# CONCOURS D'IDÉES POUR

# L'AMÉNAGEMENT DE LA PLACE DES NATIONS, A GENÈVE

# Extrait du rapport du jury

1er prix : projet « 00.007 », M. André Gutton, professeur à l'Ecole nationale supérieure des Beaux-Arts et à l'Institut d'urbanisme de l'Université de Paris. Collaborateur : M. Yves Roynard.

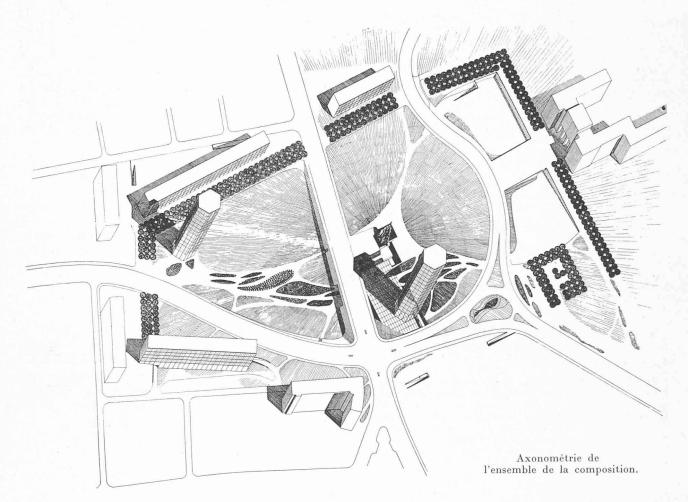
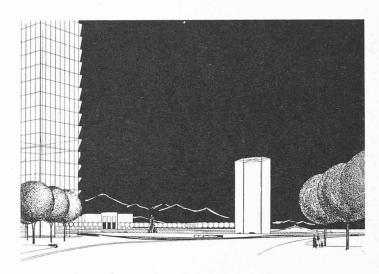
Projet d'une très grande ampleur de composition qui utilise au maximum l'espace disponible en inscrivant l'ensemble de la place dans l'ambiance de verdure où se situe le Palais des Nations. La netteté de l'ordonnance des volumes et la très grande sensibilité avec laquelle ils sont équilibrés contribuent à la dignité de la vision.

Sauf en ce qui concerne les emplacements de parking à l'entrée du Secrétariat du Palais des Nations, trop exposés à la vue du public, l'heureuse répartition des zones de verdure et de plantations contribue à l'harmonie de l'ensemble.

Toutefois, l'auteur n'a peut-être pas suffisamment tenu compte de l'inscription de sa composition dans

la partie ouest du quartier.

Sauf en ce qui concerne la route de Ferney, l'auteur a recherché avec beaucoup de souplesse à utiliser le tracé des artères comme un élément de sa composition, en déplacant les carrefours de circulation en bordure de la place; le fonctionnement de ces der-niers reste toutefois aléatoire. Les débouchés des véhicules provenant du Secrétariat et des parkings du Palais des Nations sur l'avenue de la Paix sont défectueux.

La recherche d'une circulation des piétons au centre de la place, indépendante du trafic routier, a retenu à juste titre l'attention de l'auteur du projet, mais le passage sous la route de Ferney n'est pas résolu de manière très heureuse.

Le motif décoratif central est de juste proportion et s'inscrit heureusement dans l'ensemble, mais son détail est contestable.

2º prix : projet «12.312 », M. Rainer Schell, architecte, à Wiesbaden. Collaborateurs : MM. H. G. Moeller et K. Brinkmann, à Wiesbaden.

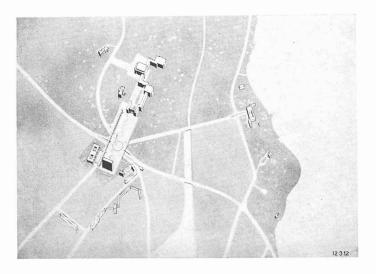
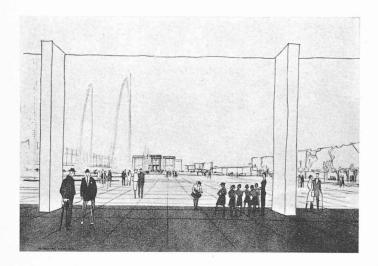
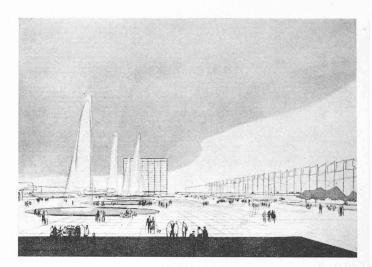
Projet d'une extrême sobriété et d'une grande rigueur de composition, affirmant avec beaucoup de force l'idée de la mise en valeur du Palais des Nations qui est conçu comme élément essentiel de la place.

Le caractère monumental de la place a été obtenu par un tracé d'une heureuse simplicité et d'une réelle noblesse d'expression qui est soulignée par le jeu des volumes.

En revanche, pour obtenir cette vision, l'auteur a quelque peu sacrifié l'inscription de la place dans la partie urbaine du quartier.

Le problème de la circulation a été traité d'une manière assez sommaire. Le système repose sur un giratoire à quatre carrefours sur lesquels ont été détournées les artères du nœud de circulation; il crée des difficultés nouvelles sans apporter d'amélioration sensible sur l'état actuel.

Les accès des véhicules au portique de l'entrée du secrétariat ne sont pas résolus.

Le régime de parking et des transports en commun est rudimentaire.
